岡富中学校の「カラミレンガ塀」に係る耐震補強工法の

見直しについて（概要）

【C案】鉄骨部材による補強（杭基礎）

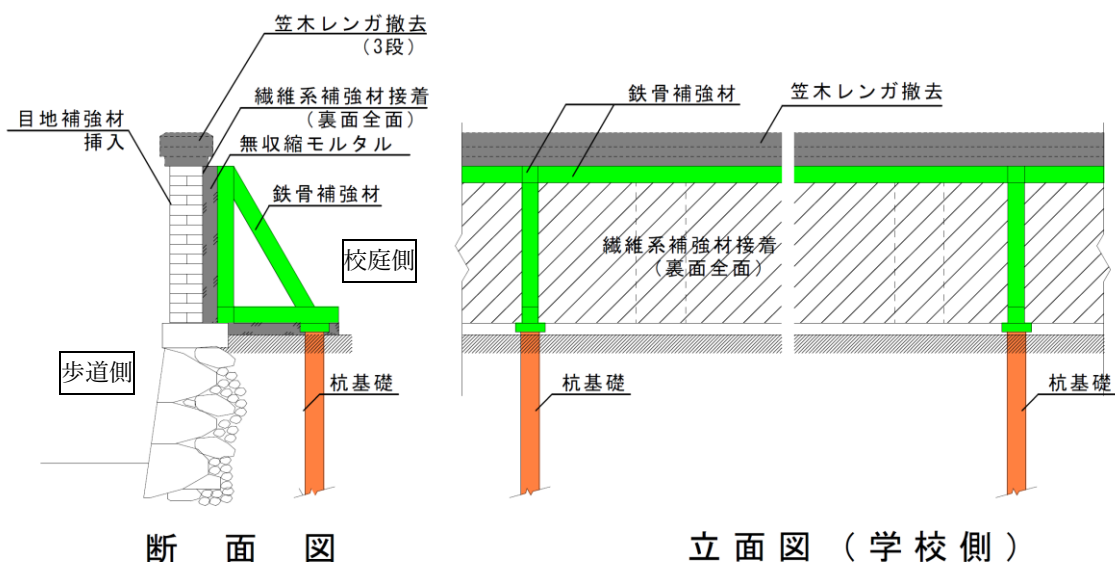
実施設計において、詳細な地質の情報を得るためにレンガ塀付近の地盤調査を行ったところ、軟弱な地盤があることが確認され、「【B案】コンクリートによる補強」ではその自重により沈下してしまう恐れがあることが判明しました。

このことから、より軽量の補強工法として、「【A案】鉄骨部材による補強」を基にコンクリート基礎を杭に見直し、更に既存レンガ塀の笠木部分を撤去して全体を軽量化した【C案】による補強工法を新たに採用します。

なお、【C案】の概算工事費については、【A案】と同額の78,000千円になります。
